REVISIÓN PLAN DE MANEJO DE TRÁNSITO: ENCUESTAS ORIGEN/DESTINO EN EL PEAJE NARANJO RUTA NACIONAL N° 1

DIRECCIÓN GENERAL DE INGENIERÍA DE TRÁNSITO
DEPARTAMENTO DE REGIONALES

MOPT-03-05-01-0476-2022

Información técnica del documento		
1. N° Informe MOPT-03-05-01-0476-2022	2. N° de Expediente RE-SR-EB-2022-0073	
3. Título Revisión plan de manejo de tránsito para encuestas origen/destino en el peaje de Naranjo Ruta Nacional N° 1	4. Fecha del informe 18 de julio de 2022

Figura 8. Propuesta para trabajos en el espaldón.
Fuente: Plan de manejo INTRACA

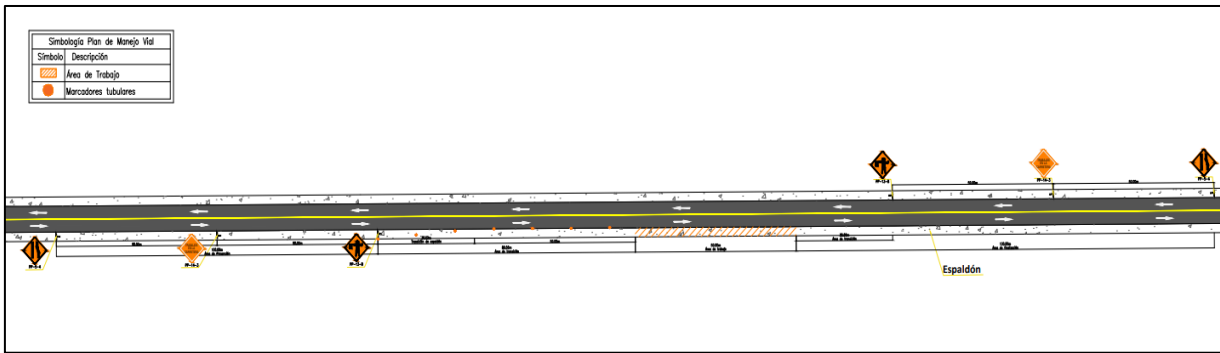
Esta propuesta incluye señales de abanderillados, reducción de carril, que no aplican para trabajos en el espaldón. Por lo tanto puede prescindir de estos dispositivos.

- Se visitó el sitio y se comprobó que el punto de los trabajos se ubica en una recta, lo que facilita la visibilidad y la maniobra de salida y entrada de vehículos de la carretera a los márgenes, los cuales tienen condiciones aceptables para el estacionamiento y maniobra de los vehículos.
- Al analizar la información técnica propuesta en el PMT presentado por INTRACA para los trabajos, se pudo verificar que cada uno de los puntos mencionados en el informe cumplen con lo establecido en el Decreto N° 38799-MOPT, Manual Técnico de Dispositivos de Seguridad y Control Temporal de Tránsito para la Ejecución de Trabajos en las vías y en el Capítulo 6 del Manual Centroamericano de Dispositivos Uniformes para el Control del Tránsito, SIECA 2014. Sin embargo debe eliminar los dispositivos de seguridad que no aplican para trabajos en el espaldón.

Figura 11. Diseño de conos.
Fuente: Plan de manejo de INTRACA

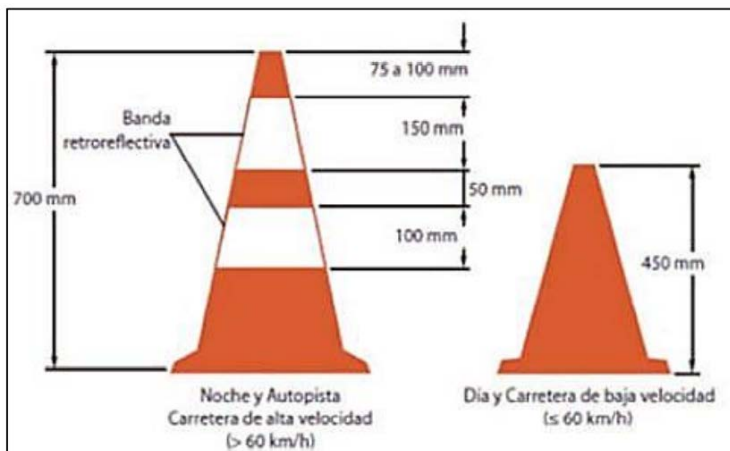
De acuerdo a la normativa, los conos deben cumplir con una separación máxima en las zonas de transición, las cuales dependen directamente de la velocidad, en este caso particular la velocidad en el sitio es de 60 km/h, por lo cual la separación máxima es de 12 metros, que es la distancia propuesta para el plan de manejo, su diseño es el siguiente:
